המגיש: הדרג המקצועי של המינהל הקהילתי חומת שמואל (הר חומה) ירושלים.
הנדון :הגשת התנגדות מפורטת ומקצועית לתכנית 101-1159920

כתב התנגדות מקצועי מטעם המינהל הקהילתי חומת שמואל לתוכנית תב"ע מס' 101-1159920 "נופי רחל"

הנדון: חוות דעת תחבורתית תומכת בהתנגדות לתכנית מס' 101-1159920, נופי רחל

מצג מס' 2: שעת שיא בוקר בכביש 398 ובצומת עם דרך חברון

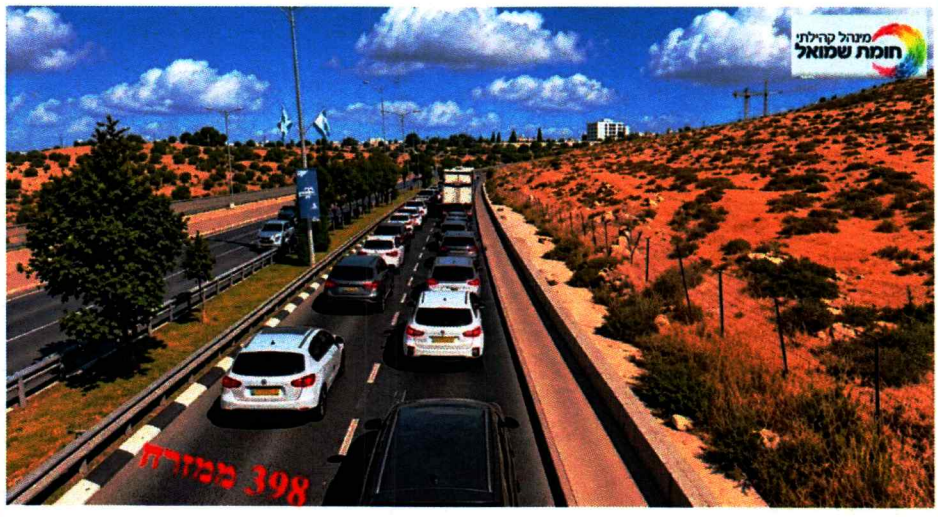
2.4 המערכת הקיימת נמצאת בכשל מערכתי גדול .(ראה מצג מס' 2)

מצג מס' 7: חישוב רמת השרות של הצומת לפי נפח קובע, מצב קיים

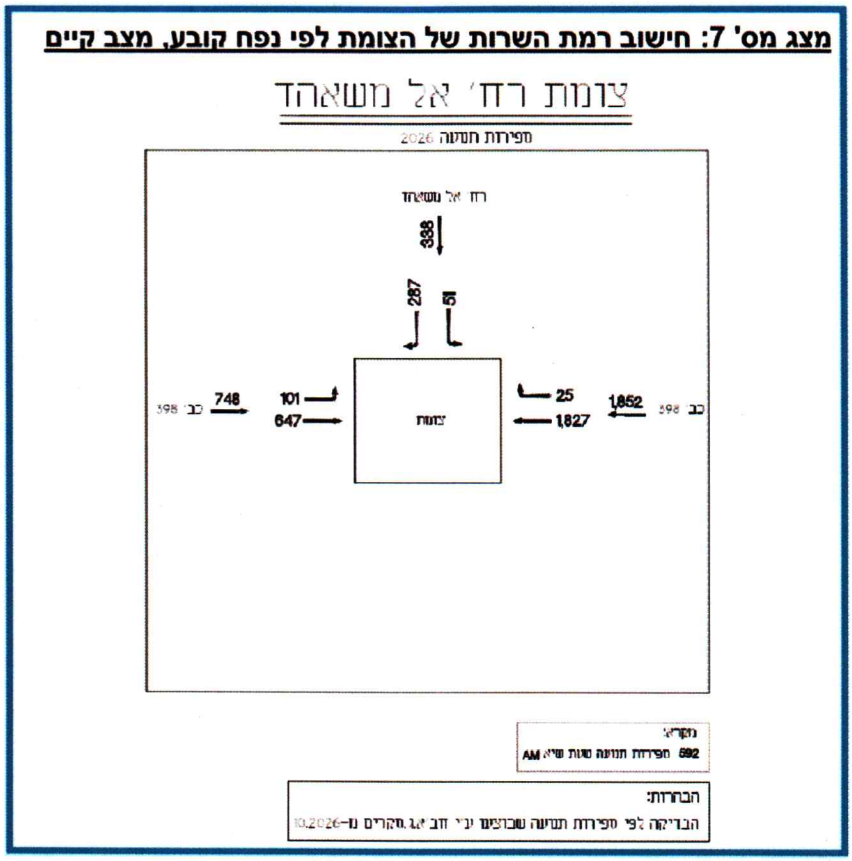
2.10.5 **1,537** =V=1852:2 +287+647:2 **נפח תנועה קובע של 1,537 כלי רכב, נמצא בתחום של רמת שרות F (כשל).**

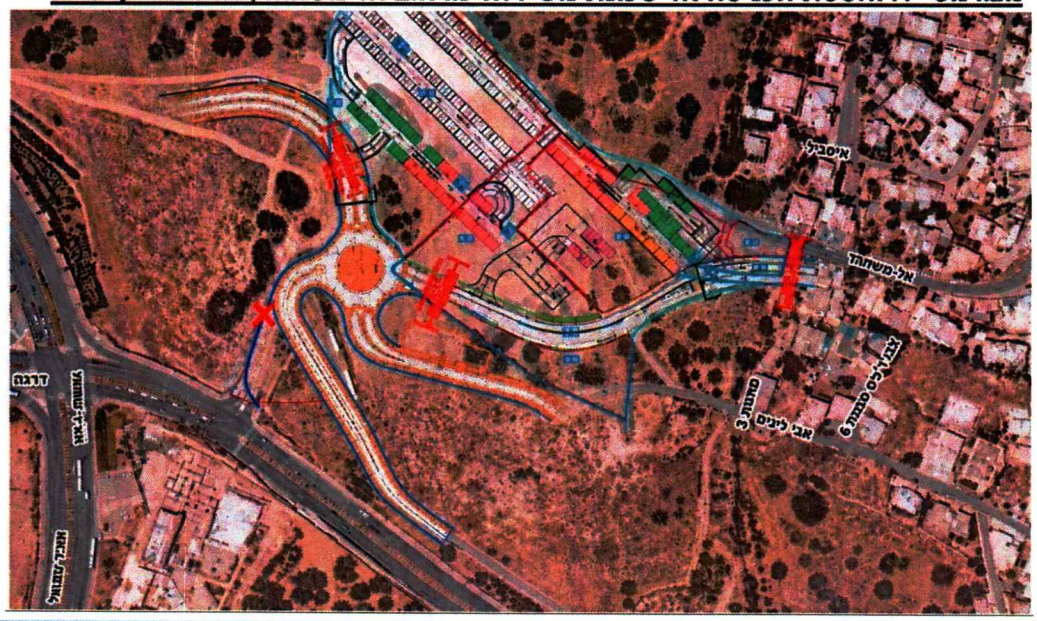
7.1.1 אחד הדברים הבולטים שציינתי לעיל, והמתווסף לכאוס התחבורתי הוא, קרבת צומת אל משאהד/388 לצומת שדרות מאיר שמואל/כ'398. הרעיון בבסיס ההצעה הוא – **ביטול הצומת** הזה, הרחקתו מצומת "מעלה דרגה", ויצירת מרחק תקין על ציר דרך 398, כך שיתאפשר לרכבים המגיעים מצפון לכ' מס' 398 והרוצים להשתלב בו, מרחק סביר לעשות זאת.

7.1.2 הרעיון כולל ניתוק רח' משאהד מדרך 398 והסטתו אל רחוב קרטבה בתוואי הקיים, אך, כמובן לתכננו לדרך ראויה בקריטריונים ההנדסיים הנדרשים, ויצירת צומת יציאה מרוחק מצומת מעלה דרגה, תוך כדי שדרוג צומת זרח ורהפטיג /כ' 398/ קרטבה. (מצגים 17,18,19).

7.1.3 ביטול הצומת עם רחוב משאהד, יאפשר ביצוע הפרדה מפלסית בצומת מעלה דרגה/ רח' מאיר שמואל/ כ' 398, לנסיעה ממזרח למערב ללא רמזורים, ובכך להגדיל מאד, את קיבולת הצומת הזה.

כביש מהקצה הצפון מערבי של פרויקט נופי רחל צפונה לרחוב אשר וינר:

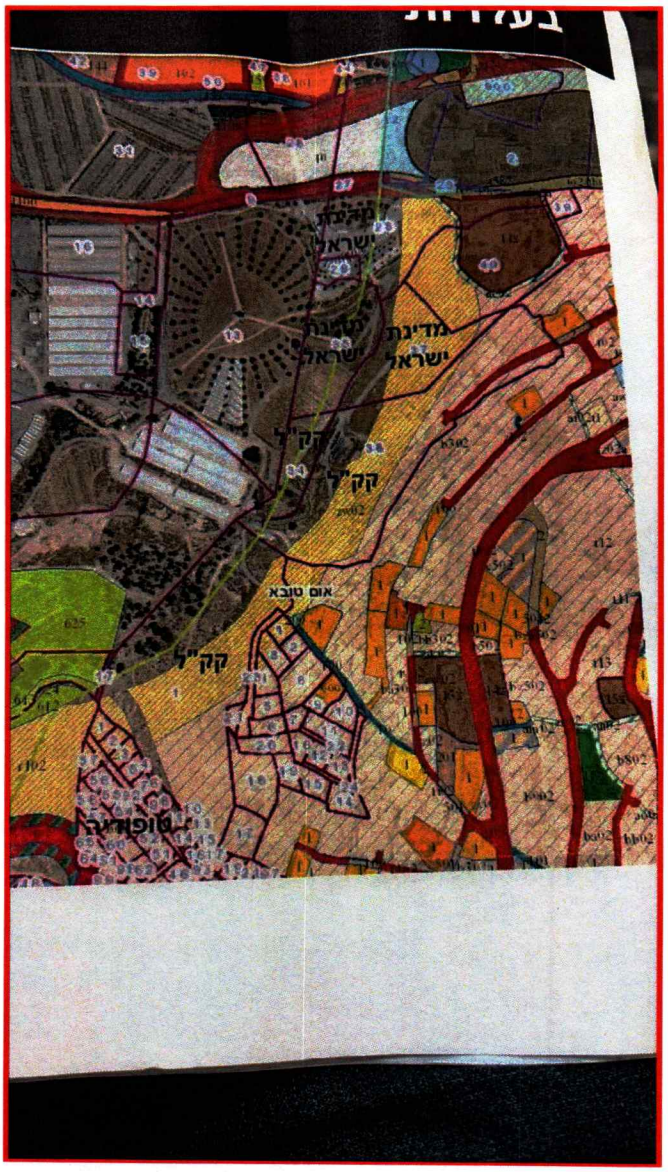
נא ראה/י נספח 1: המנהור לבגין מרחוב מעלה דרגה, כביש הטבעת המזרחית, חניון חנה וסע של חומת שמואל, כביש מהקצה המערבי של נופי רחל צפונה לרחוב אשר וינר.
